FSN Ref : PM6/SS13/FSN

Date : 08/03/2024

## Avis urgent de sécurité sur le terrain Pompe de nutrition entérale Easymoov6 Information de sécurité

## ANNEXE 1

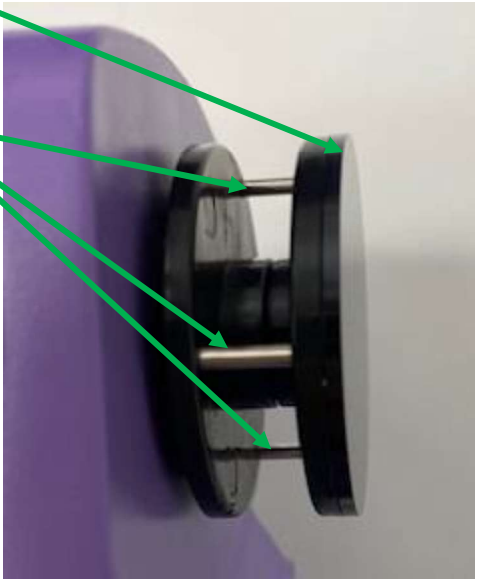
<b>2 Motif de l'action corrective de sécurité sur le terrain (FSCA)*</b>	
2	1. Description du problème du produit*
	Medwin a été informé d'un incident sur une pompe de nutrition entérale Easymoov6. Le rotor de la pompe ne possédait plus ses galets permettant le péristaltisme rotatif ce qui peut engendrer un sur-débit important.
2	2. Risque à l'origine de la FSCA
	Risque de troubles digestifs importants causés par une alimentation trop rapide
2	3. Probabilité d'apparition d'un problème
	Le problème peut survenir si les étapes suivantes se produisent chronologiquement : <ol style="list-style-type: none"> <li>1. La vis de maintien des deux flasques du rotor est dévissée par un tiers</li> <li>2. Les deux flasques sont sollicitées et se désolidarisent,</li> <li>3. Les galets sont libérés de leur logement et tombent</li> </ol>
2	4. Risque prévisible pour les patients/utilisateurs
	Suralimentation et troubles digestifs importants dont vomissement.

Rotor opérationnel	
<ul style="list-style-type: none"> <li>• Vis de maintien serrée</li> <li>• 3 galets</li> </ul>

Rotor défectueux	
<ul style="list-style-type: none"> <li>• Vis de maintien desserrée</li> <li>• Absence des galets</li> </ul>

3.	4. Le client doit-il répondre ? * (Si oui, formulaire joint précisant la date limite de retour)	Oui
3.	5. Mesures prises par le fabricant <input type="checkbox"/> Retrait du produit <input type="checkbox"/> Modification/inspection du dispositif sur place <input type="checkbox"/> Mise à jour du logiciel <input type="checkbox"/> Modification de l'IFU ou de l'étiquetage <input checked="" type="checkbox"/> Autre <input type="checkbox"/> Aucune  La méthode d'assemblage du rotor en production a été modifiée pour éviter la séparation des flasques et la libération des galets.
